Overleg en Samenwerkings- Orgaan Gehandicapten

Betreft: Schouwverslag van het station Emmen-Zuid

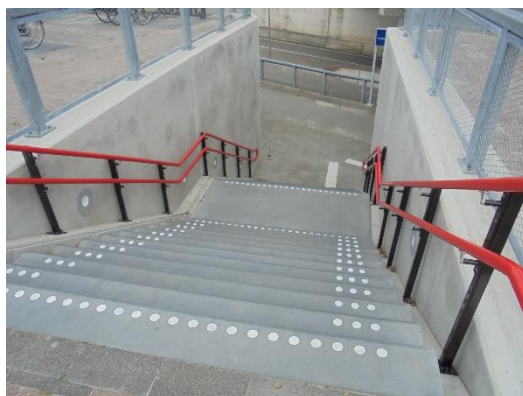
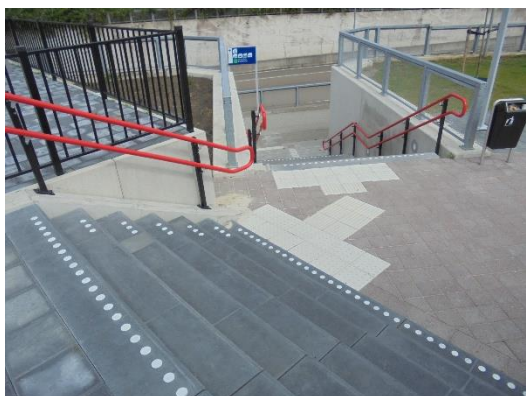
- Het station is met het openbaar vervoer goed bereikbaar.
Is er voldoende busvervoer?
- De oriëntatie voorzieningen, geleide lijnen en markering profielen zijn aanwezig.
- De hellingen en trappen zijn goed beloopbaar, gemarkeerd en voorzien van hekwerken en leuningen.
- Wij komen geen hinderlijke obstakels of paaltjes tegen.
- Er zijn bankjes aanwezig, behalve niet op de lange weg naar perron 2.
Jammer dat er bij de bankjes en paaltjes geen (gedeeltelijke)contrast kleur is gebruikt.
- I.v.m. de tijd van de dag is de openbare verlichting niet te controleren maar ziet er optisch goed uit.
- Er zijn twee goede invalideparkeerplaatsen. De op/afrit geeft t.g.v. de afvoer-, molgoot problemen voor rolstoel- en scootmobielgebruikers, zie foto.
Deze ter plaatse tussen de 2 afvoerputten ophogen.

Het bevreemd en het verontrust ons dat de situatie bij het station nu zo geworden is dat scootmobiel en rolstoelhouders van perron 2 naar de invalide parkeerplaats een afstand van ca 540m, meer dan een halve km, moeten afleggen en ook nog over verschillende hellingbanen, zie foto
